OGGETTO: Comune di NOVARA
Provincia di NOVARA
VARIANTE GENERALE PRGC -CONTRODEDUZIONI ex art.15, 13° c.
Delibera Consiglio Comunale n.45 del 16.07.2007
Legge Regionale 5.12.1977 n.56 e s.m.i.
Pratica n.A70665/Rif.Prat.n.A50154

Elenco modificazioni introdotte "ex officio" ai sensi dell'11° comma dell'art.15 della L.r. 5.12.1977 n° 56 e s.m.i. per le motivazioni espresse nella relazione del

La Variante in oggetto è da intendersi approvata con le seguenti modifiche e prescrizioni:

FIGURA N.3

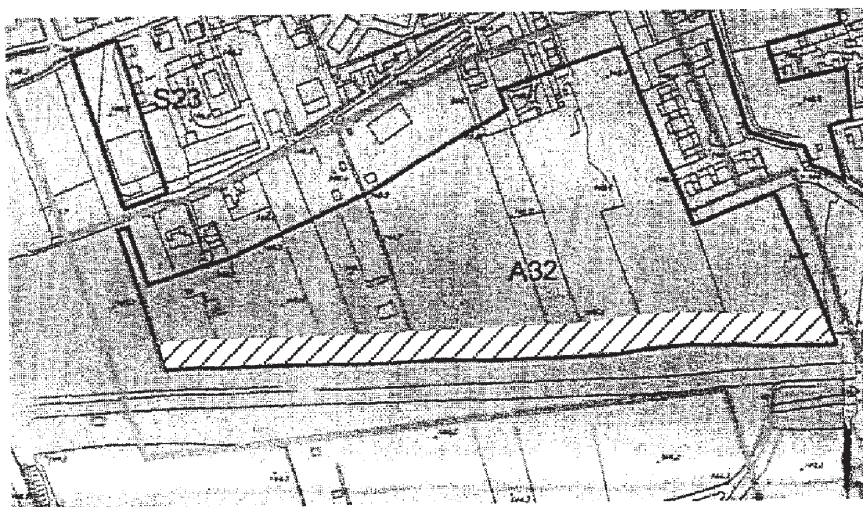
Scheda 7, Ambito A32: "Si ritiene non idonea e assoggettata alle norme della classe IIIA1 una fascia della profondità di 25 m a partire dal limite di perimetrazione sud dell'ambito A32 così come indicato nella **Figura n.3**. All'interno di tale fascia non sono consentite nuove edificazioni e nuove infrastrutture, anche viabilistiche. Nella restante parte del lotto, in considerazione del dissesto rappresentato agli atti e dalla possibilità di allagamenti dalle aree agricole e/o rigurgiti fognari, è preclusa la realizzazione di locali interrati."

Porzione dell'ambito non idonea e assoggettata alle norme della classe IIIA1

FIGURA N.5

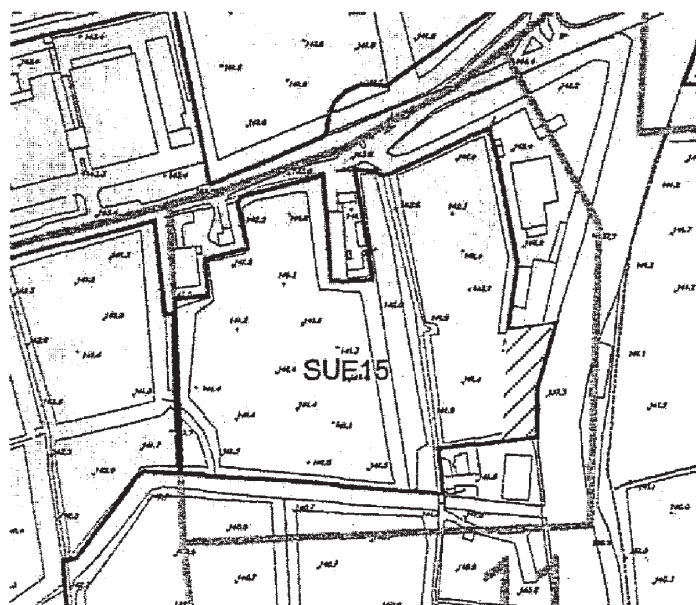
Scheda 11, SUE 15: *"Si ritiene non idonea e assoggettata alle norme della classe IIIA1 a porzione prossima al ciglio superiore della fascia spondale destra dell'Agogna, per una profondità di mt.25 così come indicato nella Figura n. 5."*

Porzione dell'ambito non idonea e assoggettata alle norme della classe IIIA1

FIGURA N. 6

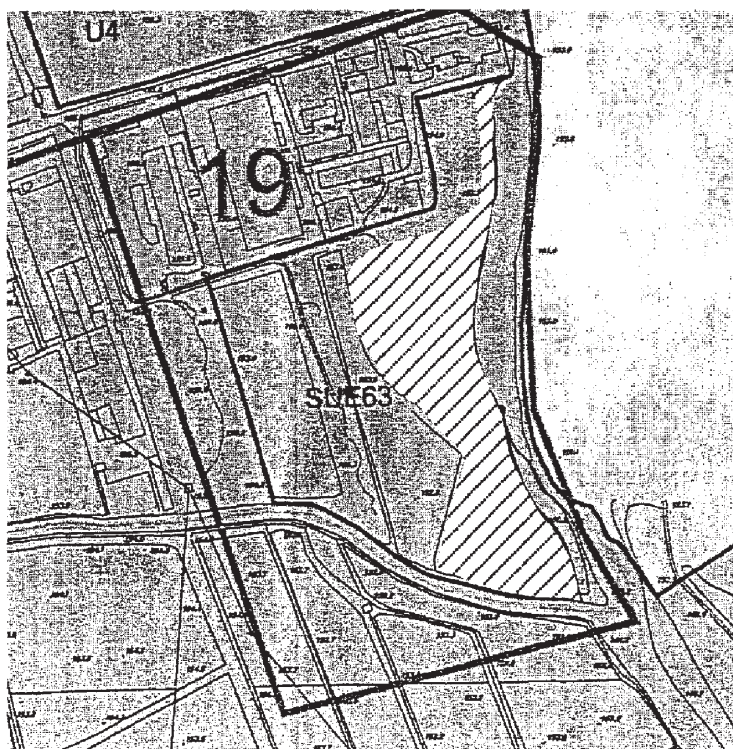
Scheda 19, SUE 63: *"Si ritiene non idonea la porzione potenzialmente riattivabile così come indicato nella Figura n.6. Tale area è assoggettata alle norme della classe IIIa1, e in essa non si ritengono ammissibili gli interventi viabilistici individuati nella tav. P3.1, in quanto area di stretta pertinenza fluviale, da mantenere in stretta connessione con il dominio fluviale."*

Porzione dell'ambito non idonea e assoggettata alle norme della classe IIIA1

FIGURA N. 7

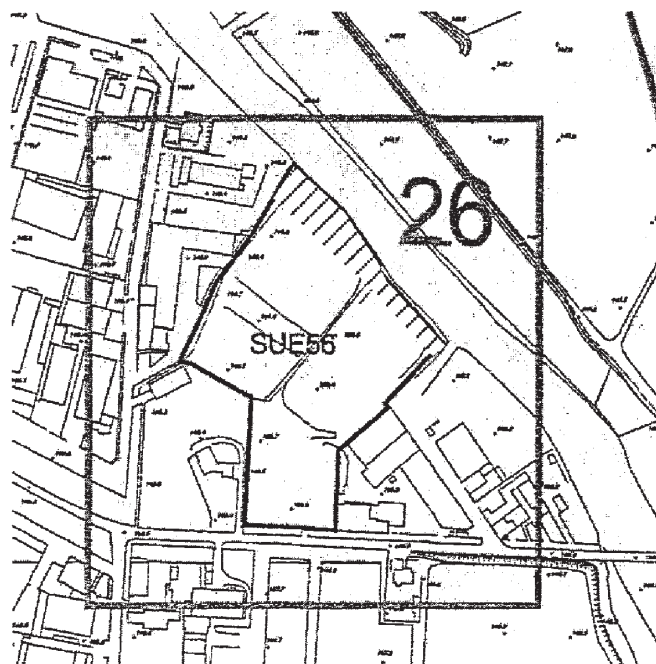
Scheda 26, SUE 56: *"Si ritiene non idonea la porzione inondabile ed instabile per una profondità di almeno 25 metri dal ciglio superiore della fascia spondale così come indicato nella Figura n.7"*

Porzione dell'ambito non idonea e assoggettata alle norme della classe IIIA1

FIGURA N. 8

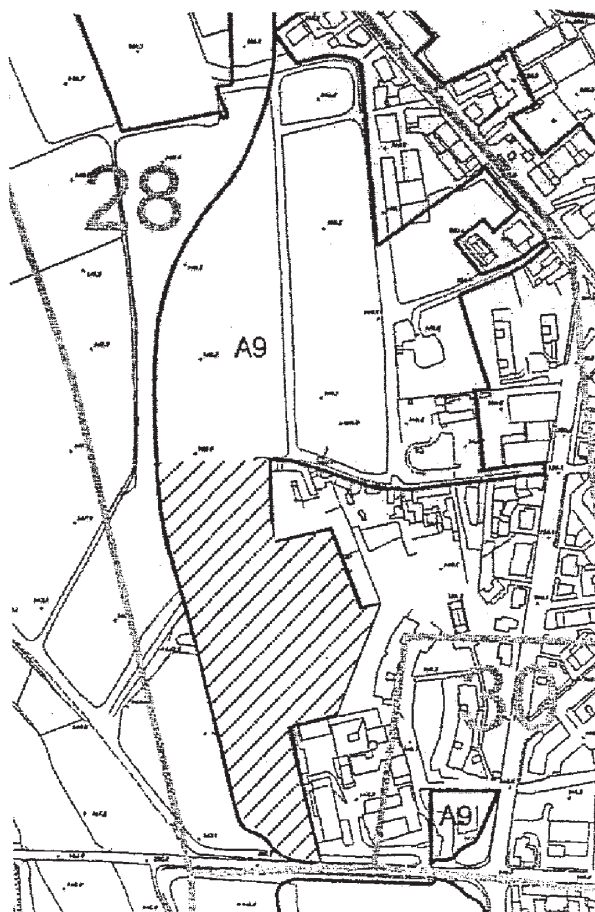
Scheda 28, A9: *"Si ritiene in via cautelativa la parte meridionale dell'ambito non idonea così come indicato nella Figura n.8. La parte rimanente viene giudicata idonea, a meno delle fasce di rispetto sui due canali esistenti, sulle quali valgono le norme della classe IIIa1. Si ritiene non ammissibile la previsione di viabilità sovrapposta al canale esistente, la quale dovrà essere traslata."*

Porzione dell'ambito non idonea e assoggettata alle norme della classe IIIA1

FIGURA N.9

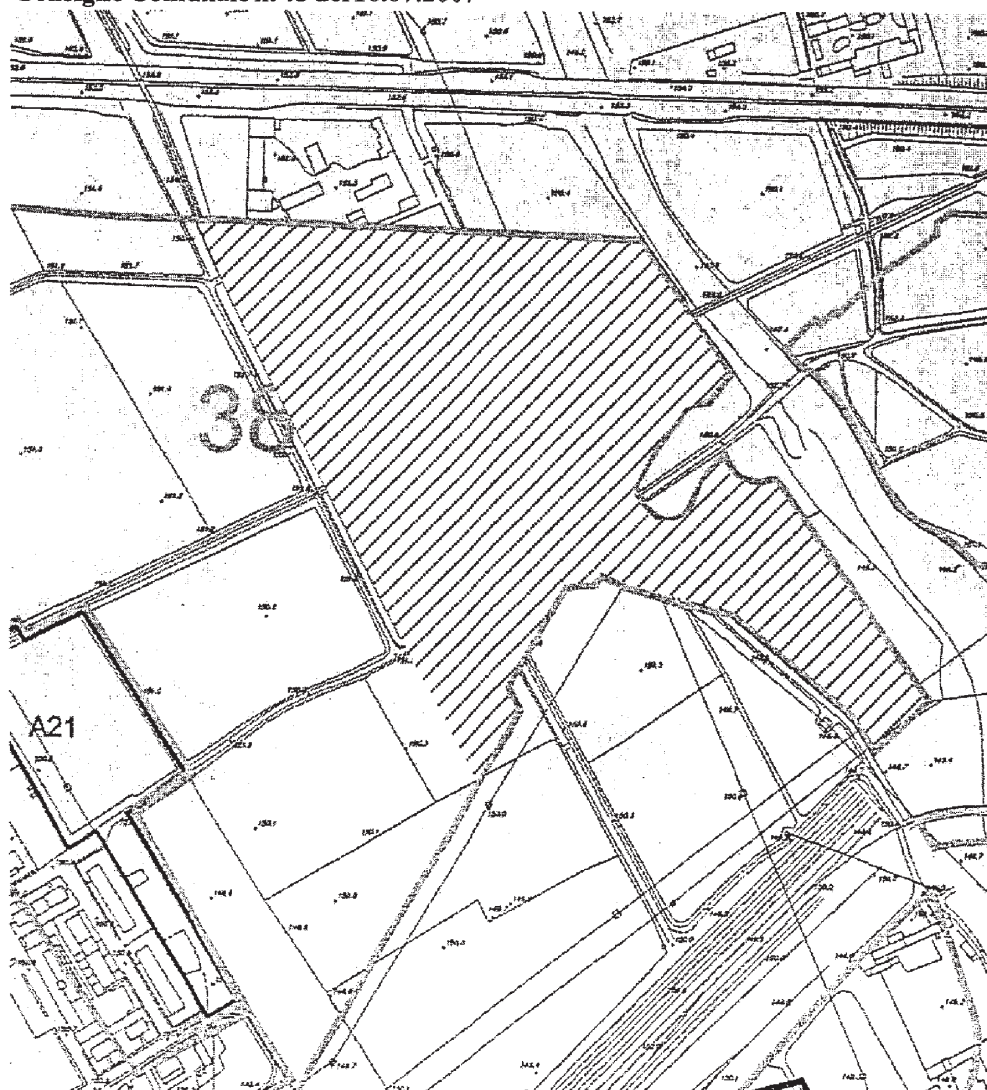
Scheda 38, T7: *"Si ritiene in via cautelativa non idonea, e assoggettata alle norme di classe IIIa1, la parte di ambito prossima al corso d'acqua Terdoppio così come indicato nella Figura n.9"*

Porzione dell'ambito non idonea e assoggettata alle norme della classe IIIA1

FIGURA N.10

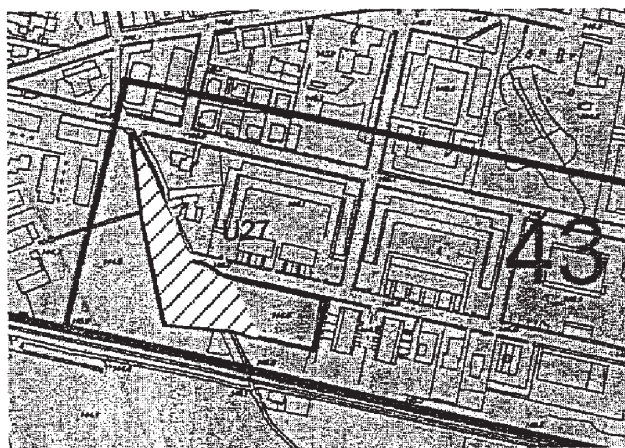
Scheda 43, U27: *"Si ritiene in via cautelativa non idonea, e assoggettata alle norme di classe IIIa1, la parte del lotto prossima al corso d'acqua così come indicato nella Figura n.10".*

Porzione dell'ambito non idonea e assoggettata alle norme della classe IIIA1

FIGURA N. 11

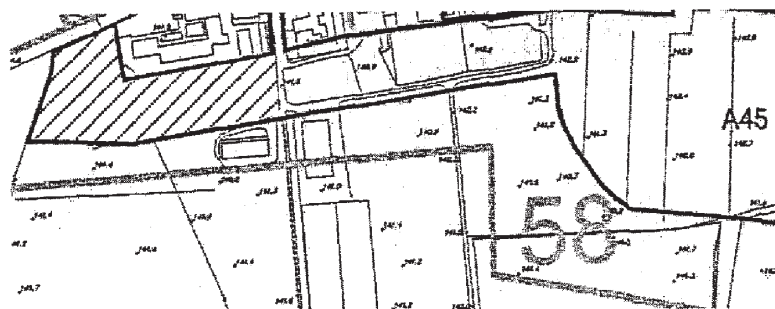
Scheda 58, A45: *"Si ritiene non idonea, e assoggettata alle norme della classe IIIA1 la porzione ad est della strada vicinale così come indicato nella Figura n.11."*

Porzione dell'ambito non idonea e assoggettata alle norme della classe IIIA1

FIGURA N.12

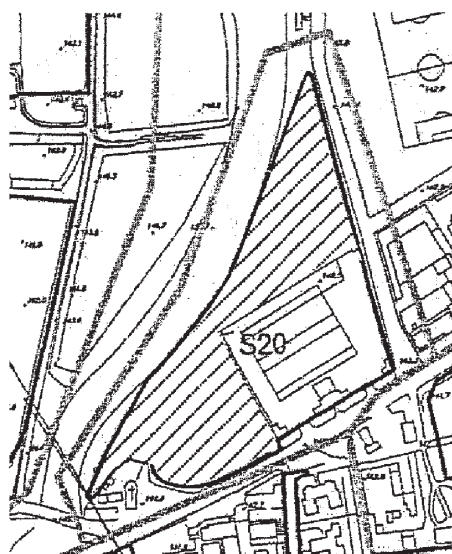
Scheda 60, S20: “Si ritiene **non idonea**, e assoggettata alle norme della classe IIIa1, l'area non di pertinenza del fabbricato esistente (attualmente prati e boschi) così come indicato nella **Figura n.12.**”

Porzione dell'ambito non idonea e assoggettata alle norme della classe IIIA1

FIGURA N.13

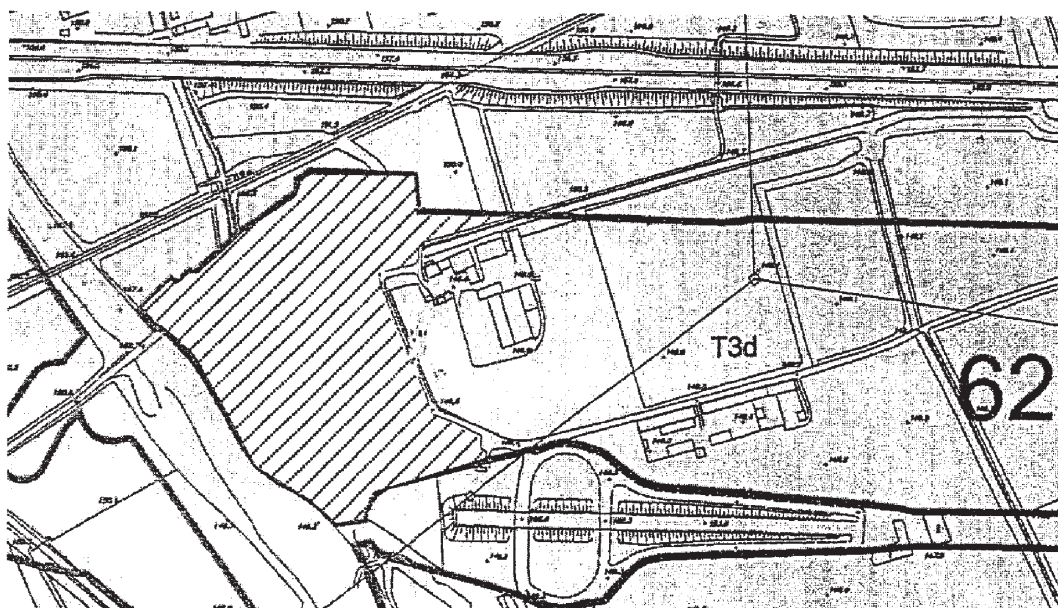
Scheda 62, T3d: “Si ritiene a titolo cautelativo **non idonea**, e assoggettata alle norme di classe IIIa1, la parte del lotto prossima al torrente Terdoppio così come indicato nella **Figura n.13.**”

Porzione dell'ambito non idonea e assoggettata alle norme della classe IIIA1

FIGURA N.14

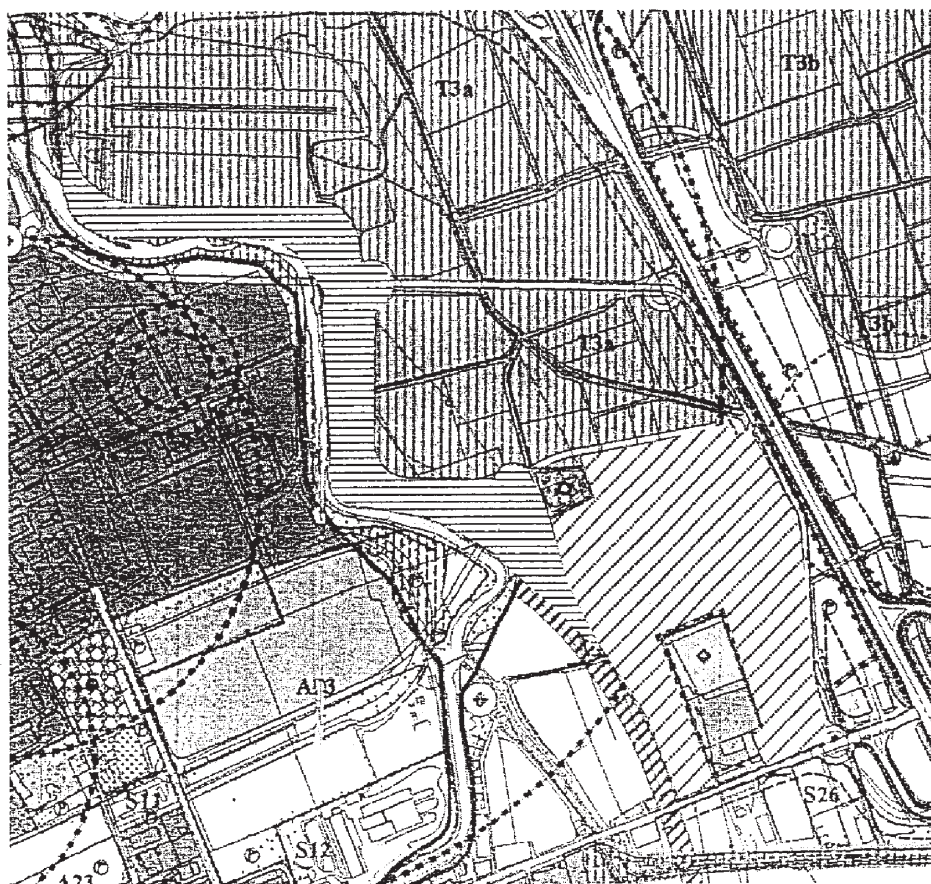
Scheda 63, T3a: “Si ritiene a titolo cautelativo **non idonea**, e da assoggettarsi alle norme di classe IIIa1, tutta la parte compresa tra il corso d'acqua e la viabilità esistente, strada compresa; **non idonea** allo stato attuale la parte meridionale l'area, così come da rappresentazione grafica contenuta nella **Figura n.14.**”

Porzione dell'ambito non idonea e assoggettata alle norme della classe IIIA1

Porzione dell'ambito non idonea allo stato attuale
